ENQUADRAMENTO NA CARTA MILITAR Nº158 DO AVIÁRIO DA CHICKENPRIME LDA, LUGAR DO RASO DA PORTELA, TOURO, VILA NOVA DE PAIVA.....	2
DISTÂNCIA A PONTOS SENSÍVEIS.....	3
Operações unitárias envolvidas	4
Minimização dos riscos de poluição de água e solos:	12
Listagem de máquinas e equipamentos a instalar (quantidade e designação)	14
Medidas a adotar aquando da cessação da atividade, de modo a evitar a existência de passivo ambiental	15
PIP APROVADO e CARTAS PDM	19

Assunto: Pedido de informação prévia sobre a viabilidade de construção de um Edifício destinado a aviário
Local: Raso da Portela – Touro
Processo n.º 81/2025

Parecer técnico n.ºSCS_ 087

Assunto: Pedido de Informação Prévia – Construção de uma Exploração Pecuária - Aviário
Requerente: Chickenprime, Lda.
Local: Lugar de “Raso da Portela” – Freguesia de Touro

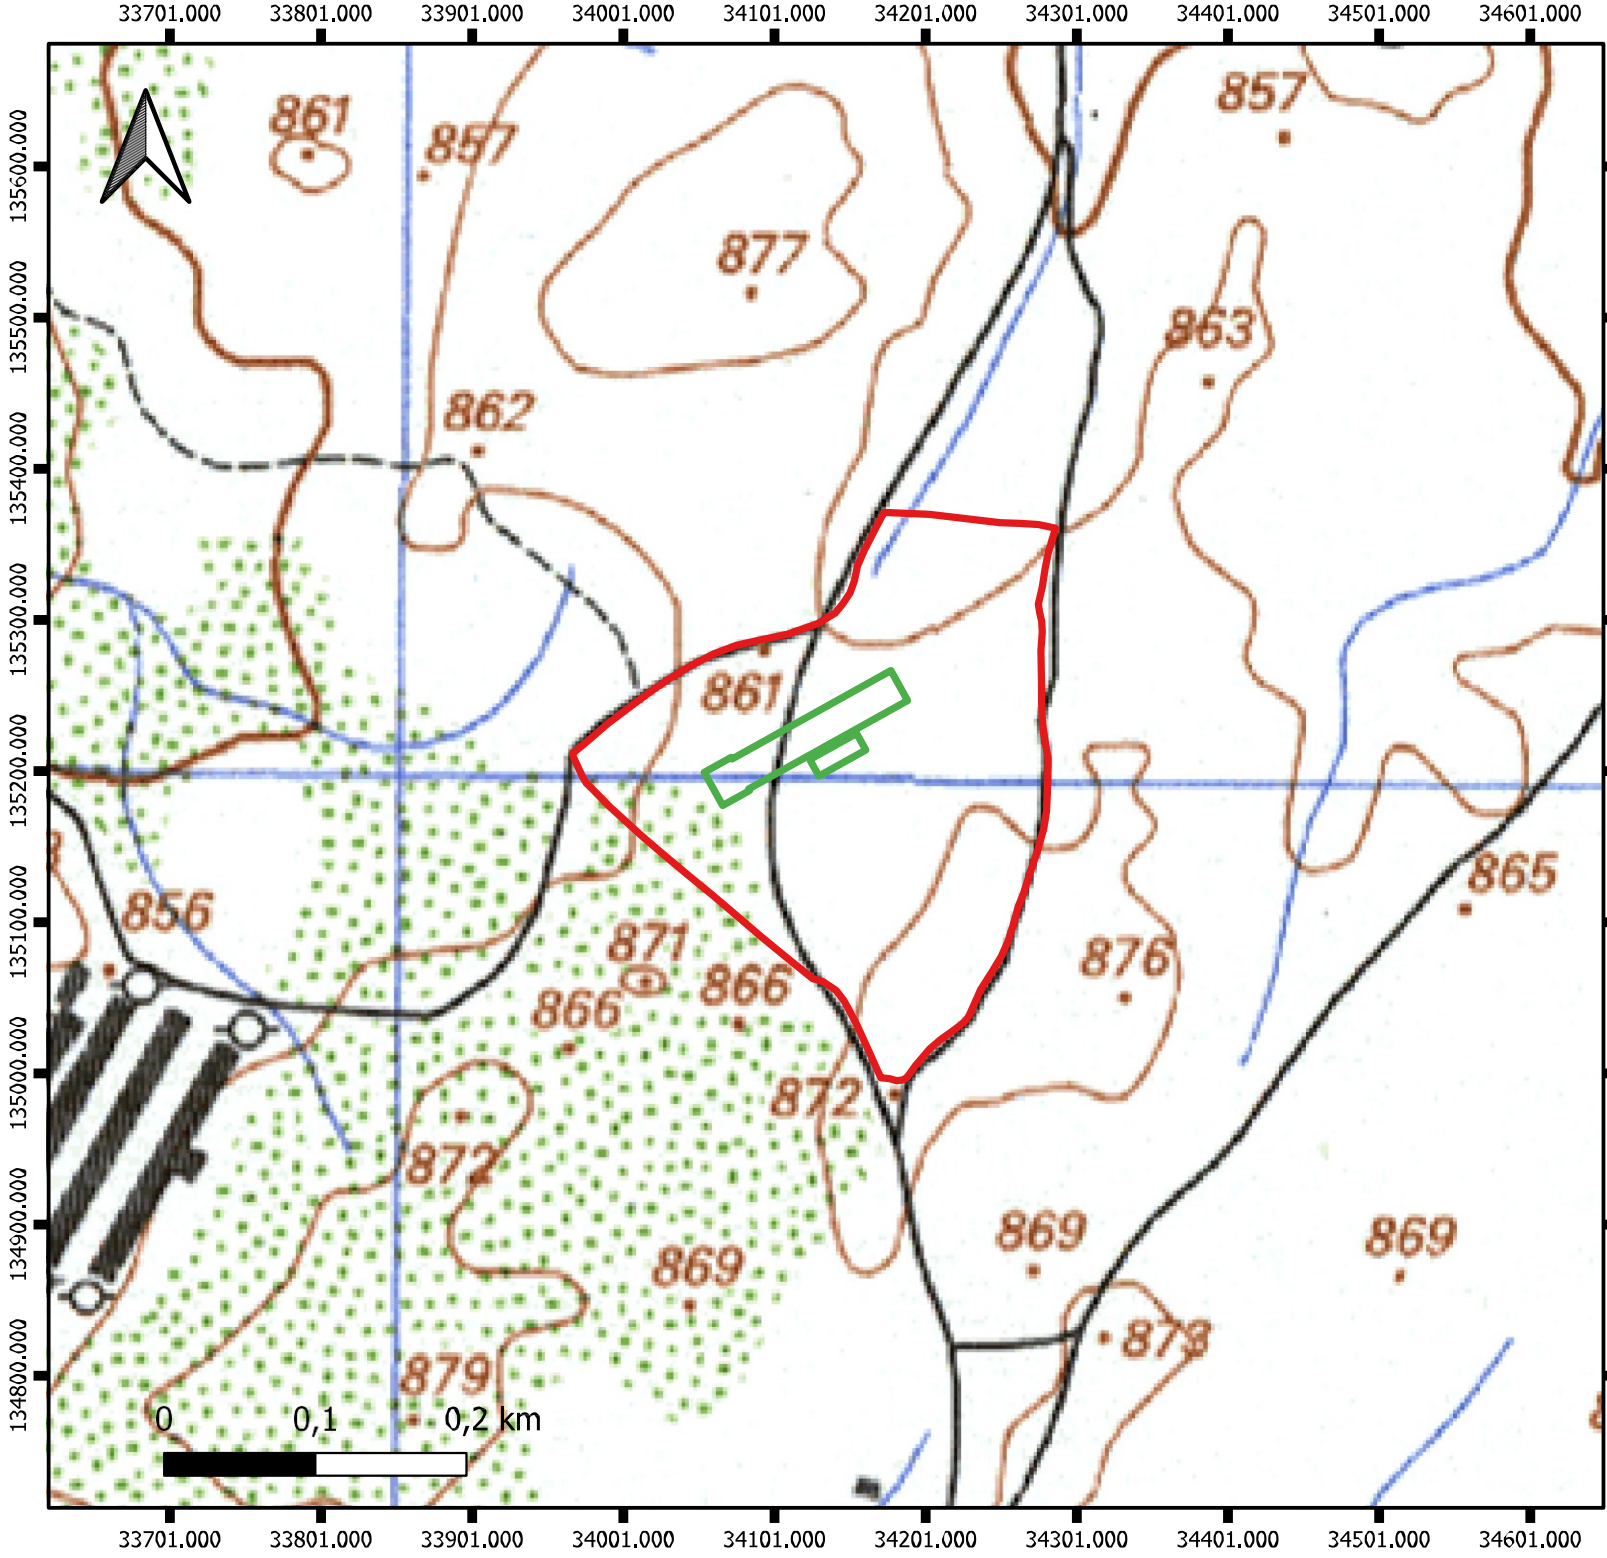
- 1 Regista-se, ainda que com pouco significado e que não implica com o edificado ou edifício a implementar, a Noroeste do limite de propriedade, coincidência com área de Regime Florestal (mapa em anexo) apresentando a proponente comprovativo do envio do pedido de desanexação dessa área junto do ICNF. No que diz respeito às condicionantes do PDM (mapas em anexo) não se verifica existir qualquer condicionante.

Enquadramento Rede Viária Florestal & Faixas de Gestão de Combustível

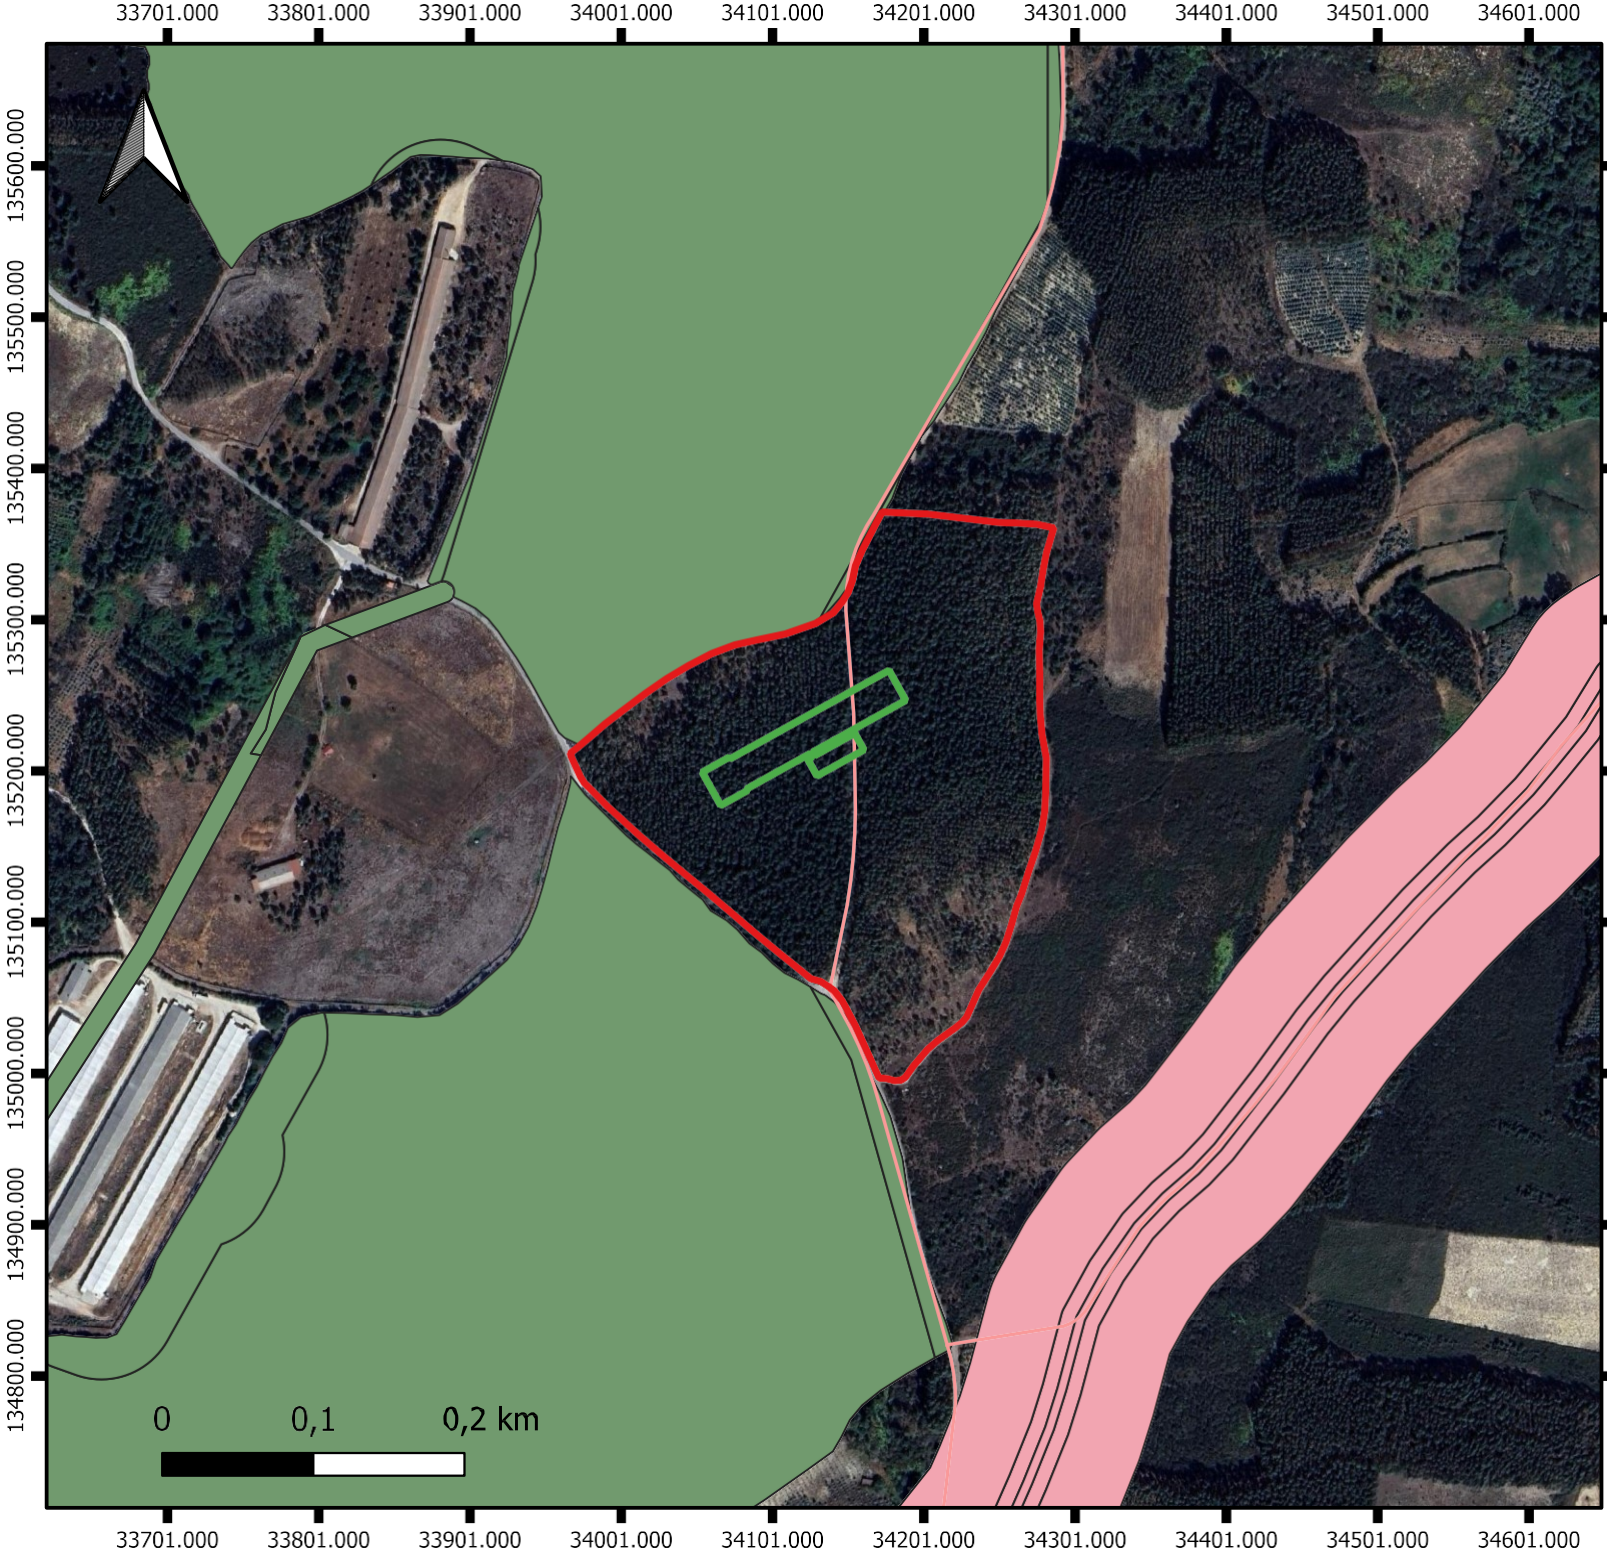
- 4 De acordo com o Plano Municipal de Defesa da Floresta Contra Incêndios identifica-se que a parcela nos seus limites Noroeste e Sudoeste coincidem com limites de Mosaicos de Parcelas de Gestão de Combustível (mapa em anexo);

- 5 No mapa referido no ponto anterior verifica-se existir um caminho que atravessa a parcela e a própria localização da implementação da construção. Este caminho encontra-se englobado em PMDFCI na Rede Viária Complementar. Nas peças desenhadas apresentadas existe a referência de “Caminho a Suprimir” tendo a proponente apresentado documentos da Junta de Freguesia de Touro que atestam a autorização de supressão. Como foi referido este caminho encontra-se englobado na Rede Viária Complementar do PMDFCI devendo a Comissão Municipal de Gestão Integrada de Fogos Rurais (CMGIFR) pronunciar-se acerca desta supressão sendo que o GTF a considera viável uma vez que a continuidade da mesma se encontra assegurada por outro caminho que acompanha os limites da propriedade;

Desta forma o processo deve seguir para análise e deliberação na próxima reunião, a agendar, da Comissão Municipal de Gestão Integrada de Fogos Rurais desvendo esta pronunciar-se acerca da supressão do caminho que atravessa a propriedade e alteração do traçado da Rede Viária Complementar do PMDFCI.
